PARECER TÉCNICO FINAL DA COMISSÃO DE AVALIAÇÃO

AMPLIAÇÃO DO PARQUE INDUSTRIAL DA RELVINHA

CÂMARA MUNICIPAL DE ARGANIL

Fig. 5 - Planta de condicionantes do PP da Zona Industrial da Relvinha

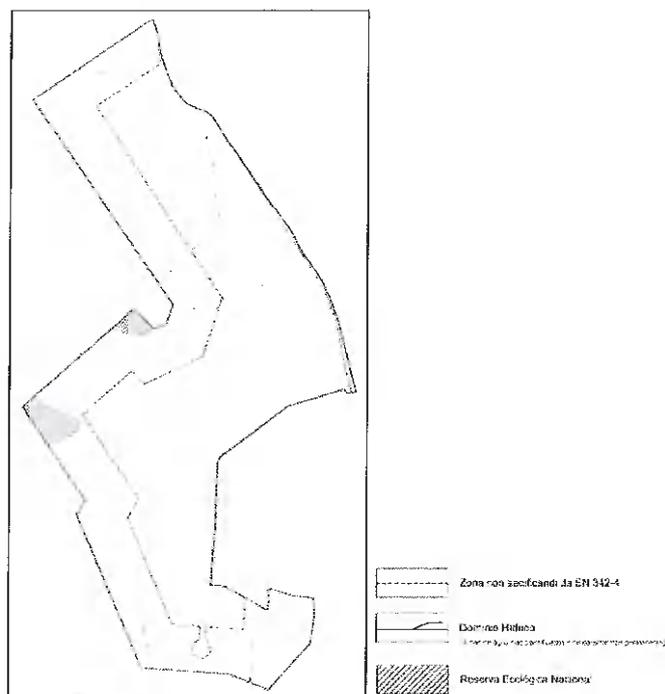
De acordo com a planta de condicionantes do citado PP a área objeto do EIA abrange “zona non aedificandi da EN 342-4” e “domínio hídrico”.

Algumas das intervenções previstas no Projeto em análise intersejam linhas de água as quais se encontram assinaladas na Planta de Condicionantes do PP como 'Domínio Hídrico', deve por isso ser clarificada esta situação e articulada com o referido no ponto 3 seguinte.

Relativamente à linha de água e às linhas de drenagem natural existentes na área, afetadas pelo projeto e constantes da Planta de Condicionantes do PP, estas estão sujeitas à obtenção prévia de título de utilização dos recursos hídricos (TURH) a emitir pela APA, I.P. O processo de EIA apresentado integra um TURH emitido em 09-04-2019³ referente a estas linhas de água, contudo o artigo 37º do DL 226-A/2007, de 31 de maio refere que “caso de utilização sujeita a AIA nos termos da legislação aplicável, o procedimento de atribuição de título de utilização só pode iniciar-se após a emissão de DIA favorável ou condicionalmente favorável...”, pelo que deverá ser solicitado novo TURH, que integre as condicionantes e medidas decorrentes do AIA.
